设计变更, 补充通知单

工程编号	201805007SH
专业	给排水
日期	2020.12.19
共 1 页	第 1 页

建设单位 洛阳浩德鑫置地有限公司
工程名称 开元壹号62#地块设计项目

合作设计单位:	子 项 地下车库(一期)	通知单编号	水施变更005
---------	--------------	-------	---------

地下二层局部给排水、喷淋平面图 1:100

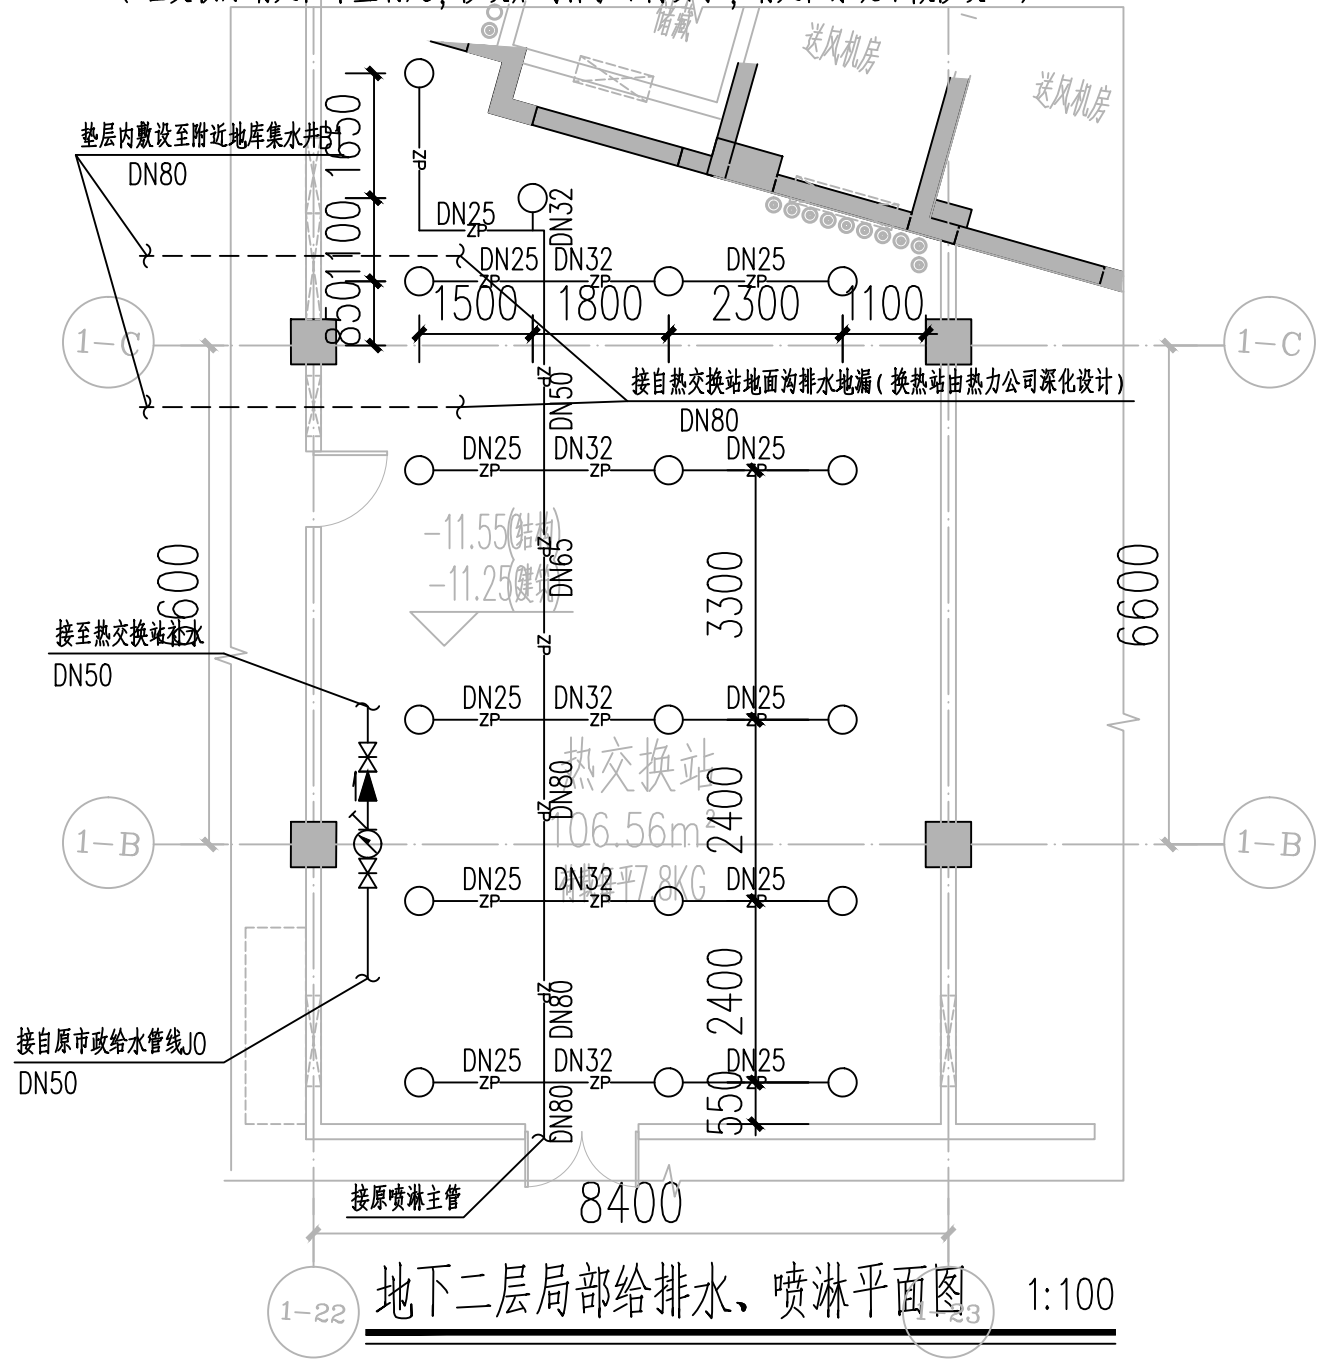
变更原因: 根据建筑修改 一般变更
 变更内容: 1、地下车库(一期) 地下二层增设一处热交换站, 对应修改给排水、喷淋管线, 详见下图。
 (经复核原消火栓布置满足, 修改后的保护距离要求, 消火栓系统不做修改。)
